Brákarborg. Gallar í útboðsverki Reykjavíkurborgar nr. 15264.

KLEPPSVEGUR 150 – 152, ÚTTEKT Á BURÐARVIRKI

Efni: Burðarþol steyptra platna

Ástandsmat á burðarvirki

Yfirferð á bitabendingu K 150:

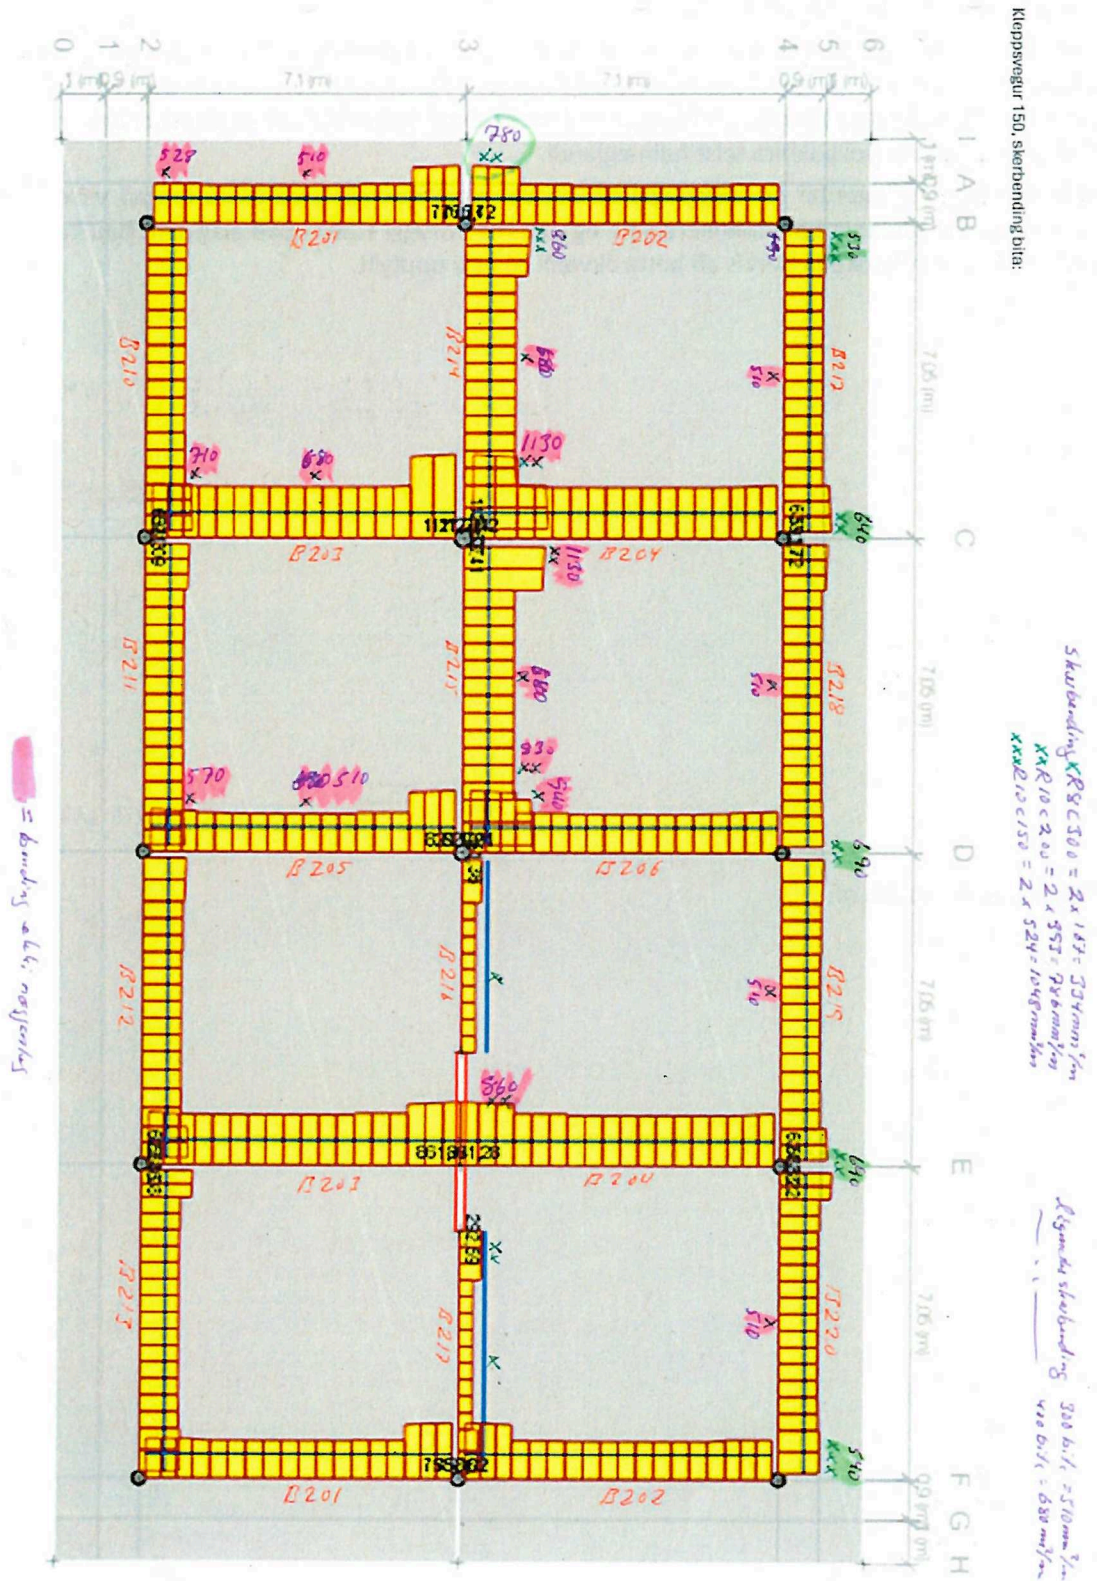
Bendingarþörf miðað við brotmarkaútreikninga var borin saman við burðarvirkisteikningar. Samanburður leiddi í ljós að lykkjubending bita telst ekki uppfylla reiknaða bendingarþörf á ákveðnum svæðum, sjá nánar í viðhengi í kafla 4. Einnig uppyllir lykkjubendingin ekki kröfur til þeirrar lágmarksskerbendingar sem tilgreind er í staðli. Langbending bita telst uppfylla reiknaða bendingarþörf.

Niðurstöður útreikninga sem farið er yfir hér að framan gefa til kynna að reiknað álag á burðarvirki þakplatnanna sé umfram álagsþol þeirra, reiknað samkvæmt gildandi stöðlum. Fyrir þakvirki K150 er álagsþol bæði þakplötu og þakbita ófullnægjandi á meðan fyrir þakvirki K152 er álagsþol þakplötu ófullnægjandi en álagsþol þakbita telst fullnægjandi.

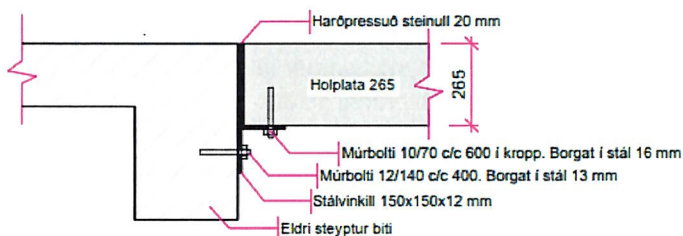
Reiknuð voru tvö tilfelli. Eitt þar sem uppbygging ofan á þakplötu er eins og hún er í dag og annað þar sem torf er fjarlægt ofan af ásteypulaginu. Hér á eftir er niðurstaða úr þeim reikningum. Ef niðurstaðan fer yfir 100% þá þyrfti að vera meiri járnþening í plötunni til að standast það álag.

K150		K152	
	Langátt	Þverátt	Langátt	Þverátt
Óbreytt	125% Nýting	130% Nýting	140% Nýting	130% Nýting
Torf fjarlæggt	106% Nýting	110% Nýting	110% Nýting	Í lagi

Þar sem ekki sjást neinar skemmdir/sig í plötum er hægt að ganga út frá því að einhver samvirkni sé milli platna og ásteypulags. Út frá myndum frá framkvæmdum sést að plöturnar er hrjúfar þegar ásteypulag var steipt sem hjálpar að mynda þá samvirkni

Plöturnar voru því endurreiknaðar með þeim forsendum að binding hafi náðst milli plötu og ásteypulags.

Niðurstaða þeirra útreikninga er að plöturnar standast álagið þegar búið er að fjarlægja torfið af þökunum og aðeins um notálag um að ræða. Fara þarf í frekari rannsóknir á plötunum ef notast á við þá niðurstöðu.

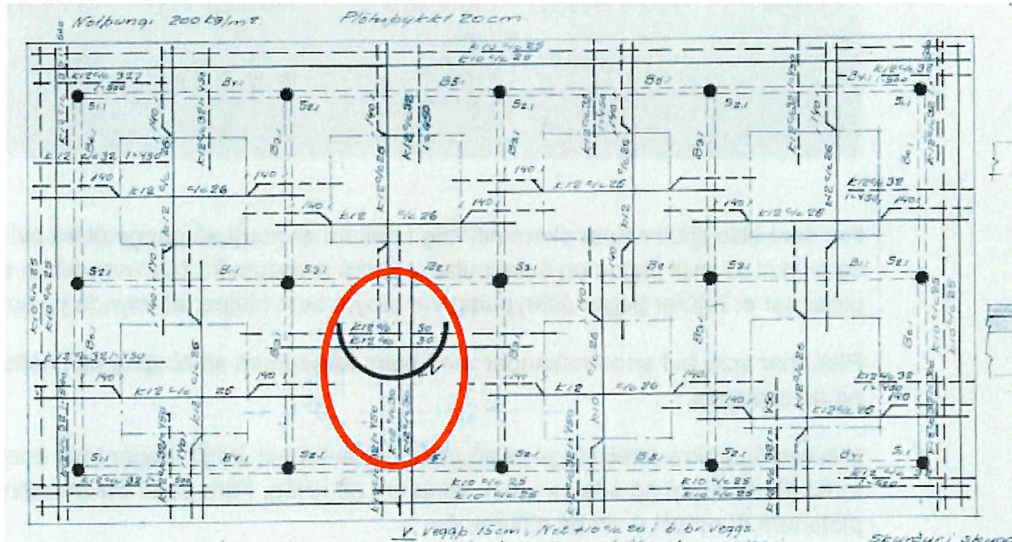
Á burðarþolsteikningu kemur fram að harðpressuð steinull sé á milli holplatna og eldri steypu. Í vinklum hefur verið gert ráð fyrir 16mm götum fyrir 10mm bolta. Það gefur aðeins 3mm færslu ef engin skekkja var í framkvæmd. Ekki er talið að sú færsla sé nægjanleg til að tryggja svigrúm fyrir nægjanlegar færslur í jarðskjálfta.

Til viðbótar var sett ásteypulag sem er minnst 7cm þykkt yfir alla plötuna sem tengja öll þökin saman.

Þessi tenging orsakar það að kraftar geta borist milli bygginga í jarðskjálfta og hætta á að múrboltar geti rifið sig úr eldri steypu í jarðskjálfta þegar það myndast tog í þessari tengingu.

Því er lagt til að undirstaða holplatna verði endurbætt með þá virki í huga.

- Fjarlægja þarf torf af þökunum. Staðfesta þarf samvirkni á steypuskilum platna og ásteypulags ef ekki á að fara í frekari framkvæmdir á þaki yfir K150 og K152.
- Bæta undirstöður fyrir holplötturnar til að tryggja að ásetan haldi sér í jarðskjálfta. Mælt er með að setja stálbita undir plötur með súlur til enda.

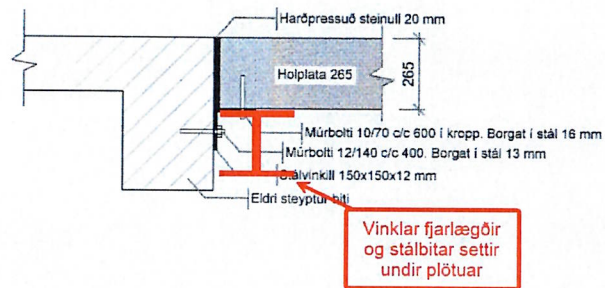
Afstífandi kerfi fyrir K150 og K152 eru með innspenntar steypar súlur. Tveir veggir eru í húsunum en ljóst að súlurnar hafa verið hugsaðar sem aðal stífingarkerfi húsanna. Við rýni á eldri teikningum sést að búið er að fjarlægja vegg fyrir miðri byggingu K152. Ekki er vitað hvenær sá veggur var fjarlægður en samkvæmt ákvæði 8.1.3 í Byggingarreglugerðinni þyrfti sú bygging að standast núverandi þolhönnunarstaðla.

Ekki hefur verið gerð nein breyting á byggingu K150 frá því hún var byggð fyrir utan að sameinast K152 með tengibyggingunni. Aukin þyngd er á þaki beggja bygginganna með tilkomu torfþaks.

Byggingarnar voru settar upp í FEM-model til að reikna viðnám þeirra gegn jarðskjálftaálagi. Útbúin voru nokkur líkön með mismunandi útfærslum á breytingum á tengingunum. Til viðmiðunar voru byggingarnar líka reiknaðar eins og þær voru áður en farið var í framkvæmdir miðað við núverandi staðla.

Engin tilfelli sýndu fram á að byggingarnar stæðust jarðskjálftaálag miðað við núverandi staðla. Lítið er um afstífandi burðareiningar og súlurnar þola ekki þá krafta sem myndast í jarðskjálfta.

Því er mælt með að byggingarnar verði báðar uppfærðar miðað við núverandi staðla með tilliti til jarðskjálfta.
